SÄKERHETSMEDDELANDE (SM)

Delgivningssätt: Anslås: Personlig kvittens:
Informationsförvaltare: Johan Kleiman 08-686 37 73
Granskad av: Hans Höwitz
Fastställd av: Harald Schaffhauser
Gäller fr.o.m: 2019-03-11
Gäller t.o.m: T.v.
Ärendenr: TN 2014-0594
Tillämpningsområde: Spårväg City
Till: Berörda avdelnings-, sektions- och gruppchefer inom TF.
Berörda entreprenörer.
All Personal med behörighet enligt Tri Spv, kat. 20 - 26

Formljussignal A mellan Dgs och Wau flyttas

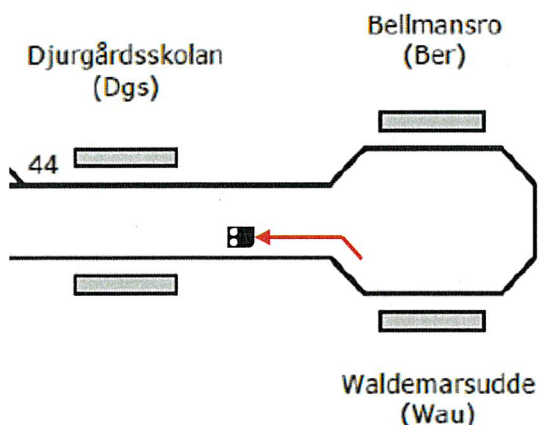
För att öka säkerheten vid körning i riktning mot Waldemarsudde (Wau) kommer formljussignal A att flyttas till en position så att den inte längre ligger i nedförsbacke.

Signalen kommer att flyttas från nuvarande position 3+095 till 3+030. Signalen kommer därefter finnas närmare Djurgårdsskolan (Dgs).
